泊発電所 3号炉 耐津波設計方針について (燃料等輸送船の漂流物影響に係る指摘事項回答)

令和 6 年 4 月 18 日
北海道電力株式会社

2. 審査会合指摘事項に対する回答（指摘事項 240201-01）

【指摘事項 第1223回審査会合（2024年2月1日開催）】

図1 沖だし係留概要図
(沖だし係留イメージ 平面)

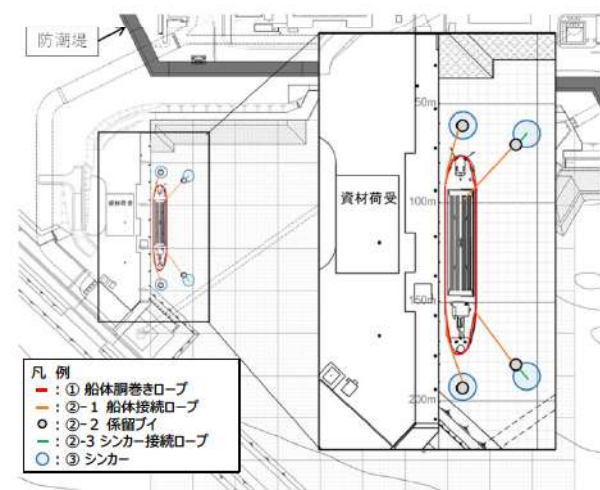
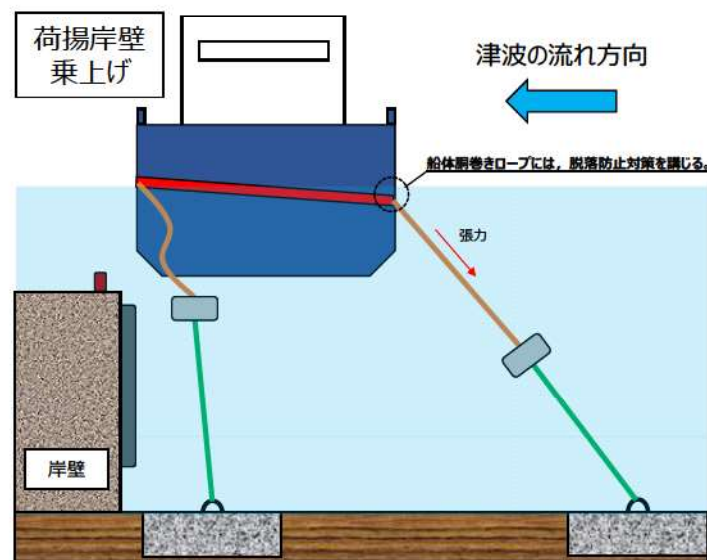
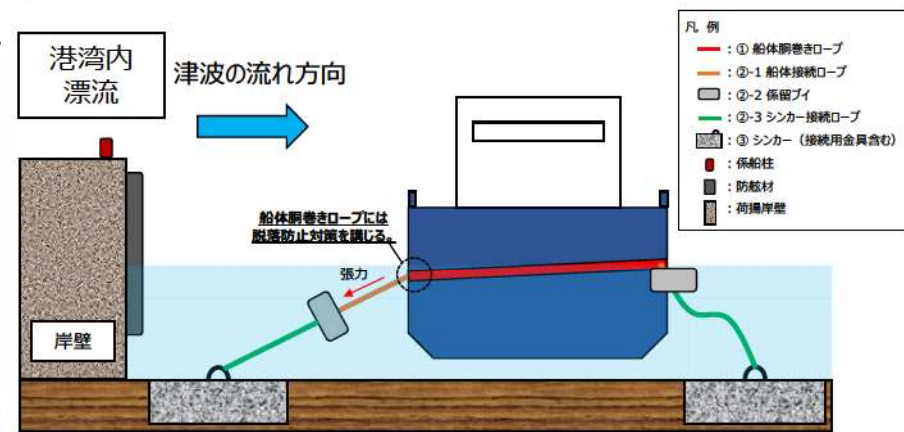
燃料等輸送船を海域から係留する方策の実現可能性については、以下に示す項目を踏まえて説明すること。

- ✓ 当該方策の性質上否定できない不確かさ（例えば、外力による船体の回転等の応答、船体と沖だし係留索の挙動、沖だし係留索の一つが破断した場合における残された沖だし係留索への荷重分配等。）を抽出すること。
- ✓ 当該方策の不確かさ及び共通する要因による機能喪失に伴う影響の程度を踏まえ、重点課題（例えば、船体胴巻きロープ^①及び沖だし係留索の破断、脱落等による機能喪失に対する対策）を説明すること。
- ✓ 当該方策の重点課題に対して、保守的な設計の考え方及び冗長性を確保した対策（性質の異なる対策含む。）を説明すること

- 沖だし係留には、ロープを用いた対策として性質上否定できない不確かさがあることから、改めて、燃料等輸送船の漂流物化防止対策を検討した。
- ロープを用いない対策は、取付け/取外しに時間を要することから、泊の専用港湾に来襲する津波の特徴（短時間で高い津波が来襲する）を踏まえた運用上の課題^{※2}はあるものの、まずは、性質上否定できない不確かさが小さなロープを用いない対策の成立性について概略検討を実施した。
- **成立性について概略検討を行った結果**、以下のとおりと判断した。
荷揚岸壁への乗上げ防止に期待できる対策案：“荷揚岸壁に船体乗上防止用の柱を設置”を採用
港湾内の漂流防止に期待できる対策案：すべての案で運用上の課題^{※2}があり、成立性が見込める対策案はない
- また、漂流物化防止対策だけでなく、燃料等輸送船が漂流物化した場合の、津波防護施設及び取水機能に対する漂流物影響防止対策についても成立性についての概略検討を実施したが、漂流物衝突荷重に耐えうる構造物の設計が困難であるため、どの対策案も成立しない結果となった。
- 上記より、泊専用港に来襲する津波の特徴（短時間で高い津波が来襲する）を踏まえた運用上の課題に対しては、**短時間かつ容易に対策の取付け/取外しが可能な、「ロープを用いた港湾内の漂流防止対策」が不可欠であると判断し**、「ロープを用いた港湾内の漂流防止対策」の成立性について概略検討を実施した。
- **成立性について概略検討を行った結果**、「ロープを用いた港湾内の漂流防止対策」として、**4案を採用可能**と評価したが、ロープが有する重点課題を踏まえ、**異なる対策の組み合わせにより多様性を有した設計とすることで、共通する要因による機能喪失が生じない設計**とする。
